ODVOLÁNÍ

proti rozhodnutí Městského úřadu Lysá nad Labem, Odboru životního prostředí a památkové péče ze dne 20. 8. 2026, č. j. MULNL-ŽP/68925/2026/Kin

Jakožto účastník řízení (vlastník pozemku p. č. [redacted] a nemovitosti Jiřice [redacted] ve smyslu správního řádu podávám tímto v zákonné lhůtě odvolání proti výše uvedenému rozhodnutí, kterým byl schválen Kanalizační řád obce Jiřice.

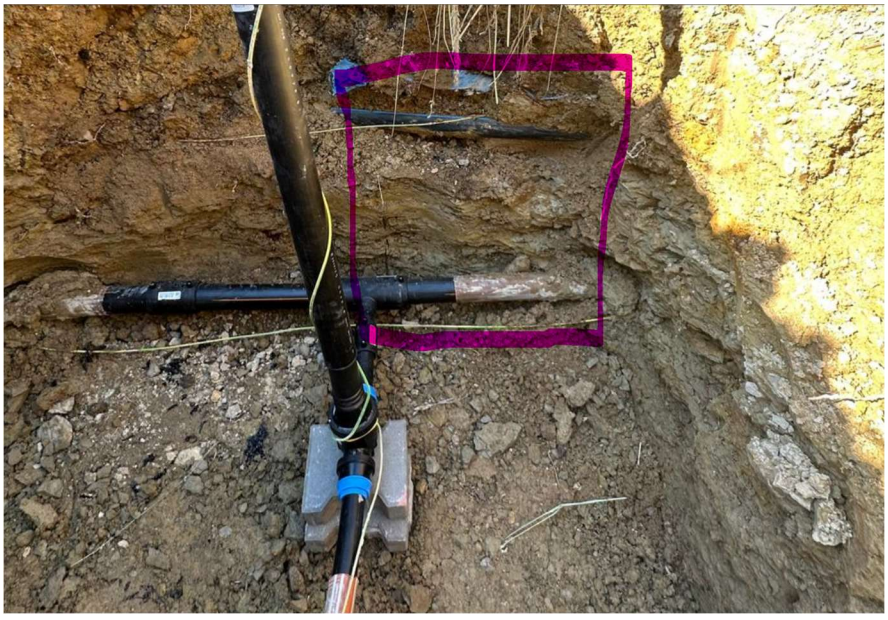
3. Riziko kontaminace podzemních vod
Správní orgán se v řízení dostatečně nevypořádal s riziky spojenými s nedbale realizovanou výstavbou tlakové kanalizace (nedodržení minimální odstupové vzdálenosti mezi vodovodním potrubím a kanalizací viz přiložené foto) chybějícími záznamy o jednotlivých haváriích v průběhu výstavby. Z tohoto důvodu existuje značné riziko netěsnosti tlakové kanalizace, která by v případě úniku splašků vážně ohrozila nezávadnost podzemních vod. Z tohoto důvodu by měla před schválením řádu proběhnout kompletní opakovaná a nezávislá kontrola těsnosti tlakového systému kanalizace a revize skutečně provedených prací ve vazbě na dodržení ČSN.
